**Direction départementale
des territoires**

MISE : F640 2023/131

Objet : Consultation administrative - DUP des captages de Marcilly et Charmentray
« Marcilly 1 » (01555X0051 - BSS000LPQC)
« Charmentray 1 » (01843X0020 - BSS000PLKS)
« Charmentray 2 » (01843X0294 - BSS000PLWD)

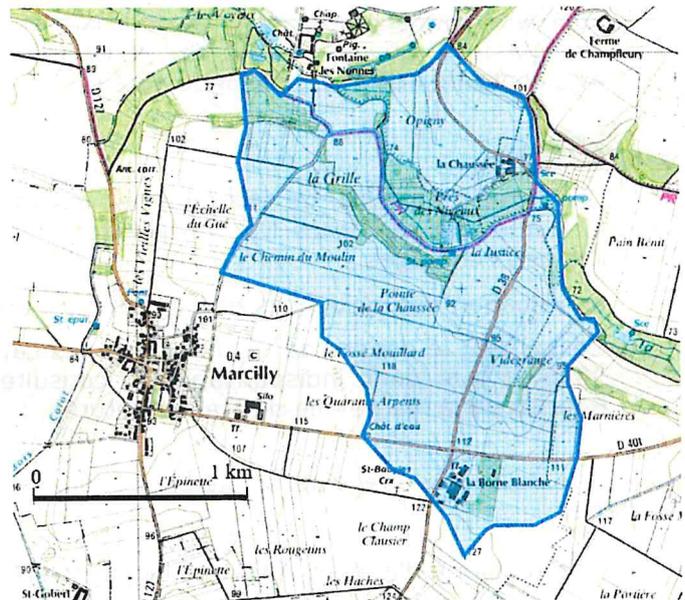
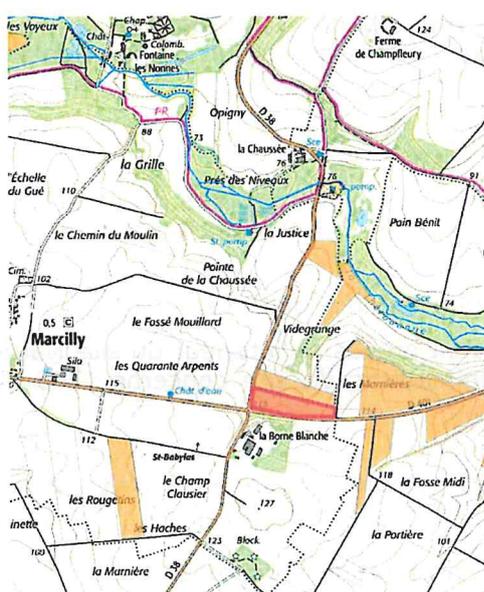
Les captages AEP et le PPI (périmètre de protection immédiate) se situent en zone rouge et marron du PPRI. Une partie du PPR (périmètre de protection rapprochée) et du PPE (périmètre de protection éloignée) se situent en zone rouge, marron et jaune foncé du PPRI de la Vallée de la Marne d'Isles-les-Villenoy à Saint-Thibault-des-Vignes.

Les travaux d'aménagement des deux captages devront respecter les dispositions applicables en zone du rouge du règlement du PPRI.

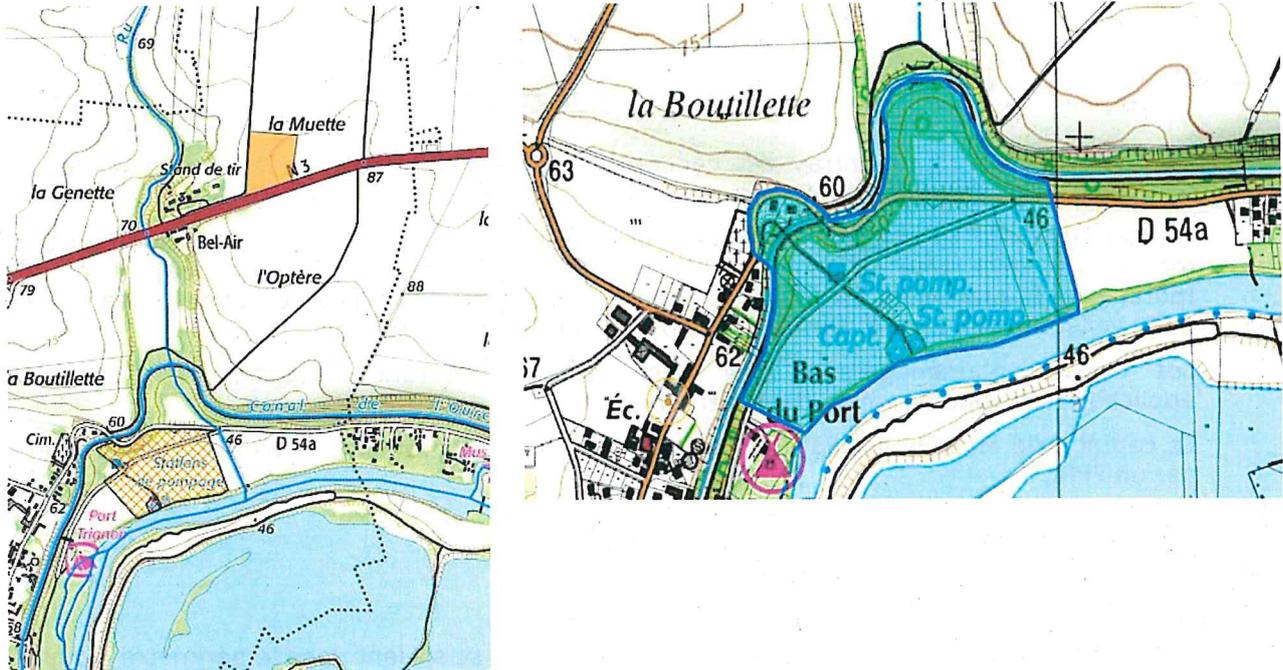
Le rapport de l'hydrogéologue agréé précise que la conduite d'eau usée devra être supprimée ou déviée vers l'ouest de façon à ne pas traverser le périmètre immédiat.

L'emplacement de cette station se fera préférentiellement sur Précý-sur-Marne. Il conviendra de se rapprocher de la DRIEAT pour connaître l'état d'avancement du projet et le devenir de la conduite.
